U/ref.: 36N/07
O/ref.: GM/ah/BXL-2.1953/s437
Bijlage : 1 dossier met 10 plannen + advies K.C.M.L. 28/11/07

Betreft : BRUSSEL. Onze-Lieve-Vrouw van Vaakstraat 11-19 / Bloemenhofplein 3-4.
Aanvraag voor een stedenbouwkundige vergunning m.b.t de inrichting van 23
woningen. Aanvraag van de Overlegcommissie.

Uittreksel uit het plan Popp, 1866.

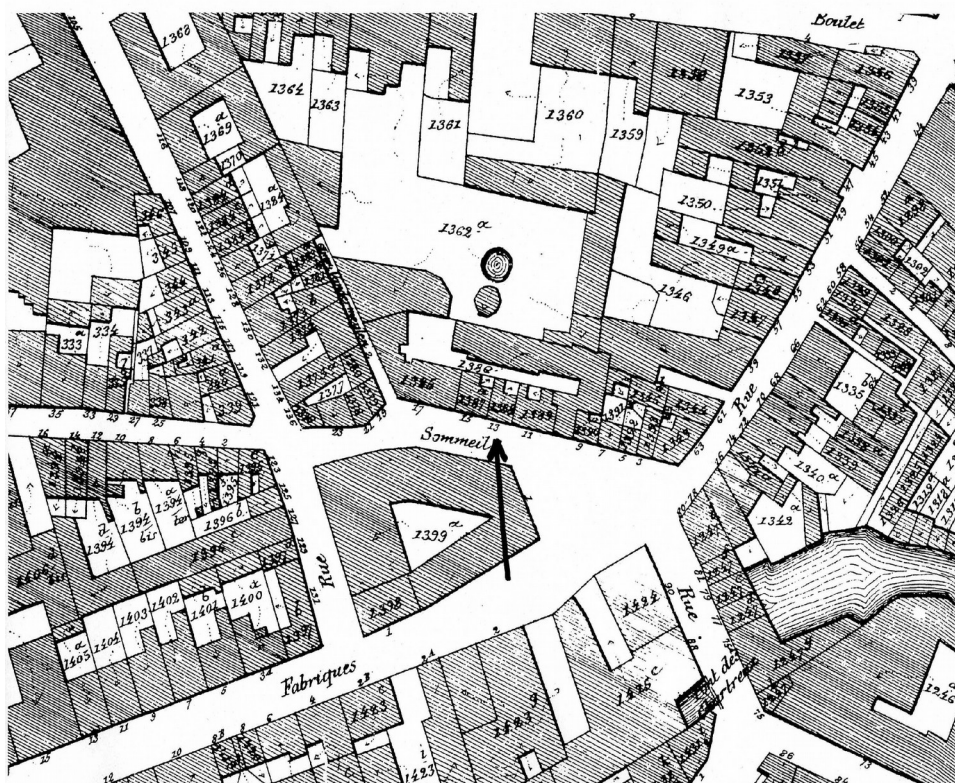
De Commissie vraagt de huizen te restaureren binnen het bestaande volume en het nummer 19 te reconstrueren volgens de toestand vóór de afbraak, zowel wat betreft de buitenzijde als het interieur. **Ze vraagt de huizen in te richten tot individuele woningen die toegankelijk zijn vanaf de straat, met behoud van de perceelstructuur en de mandelige muren. Om dit mogelijk te maken kan men aan de achterzijde van de huizen individuele koeren voorzien en bijgebouwen die men zou kunnen inrichten tot keukens en sanitair.** Deze historische indeling komt voor op het plan Popp dat dateert van 1866 en waarvan hieronder het betreffende uittreksel is opgenomen.
